Европейская экономическая комиссия
Комитет по внутреннему транспорту
**Всемирный форум для согласования правил
в области транспортных средств**
**Рабочая группа по проблемам энергии
и загрязнения окружающей среды**

Семьдесят третья сессия
 Женева, 7–10 июня 2016 года

**Доклад Рабочей группы по проблемам энергии
и загрязнения окружающей среды (GRPE) о работе
ее семьдесят третьей сессии**
Содержание

Пункт 16, рис. 1 изменить следующим образом:

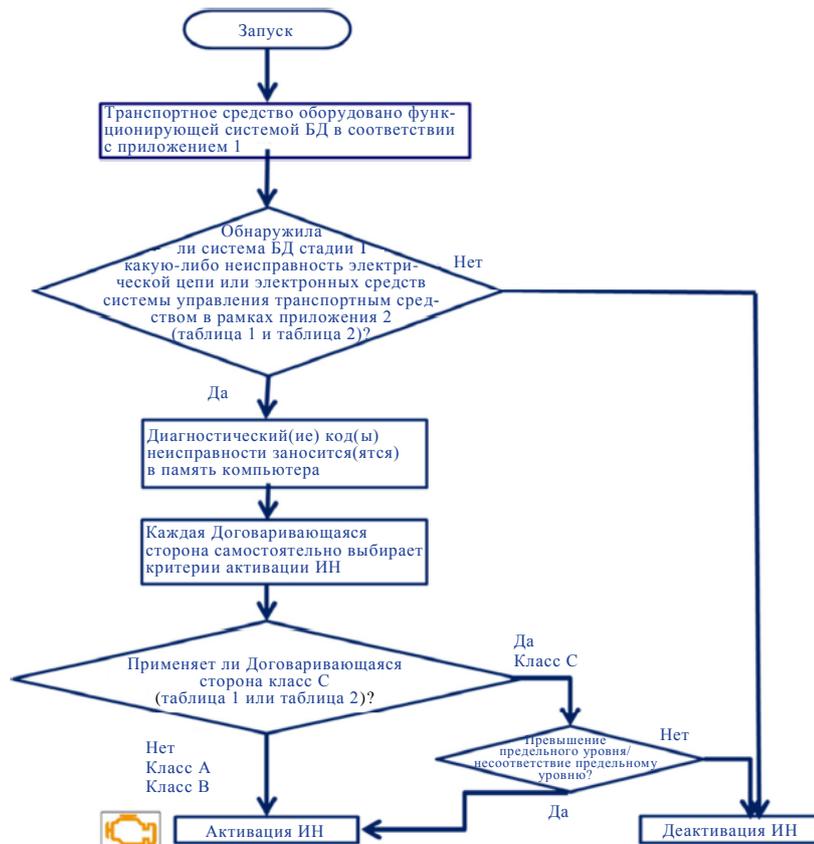
Поправки к документу ECE/TRANS/WP.29/GRPE/2016/13

Приняты на основе документа GRPE-73-16 (см. пункт 32)

В документе ECE/TRANS/WP.29/GRPE/2016/13

Раздел I (изложение технических соображений и обоснование)
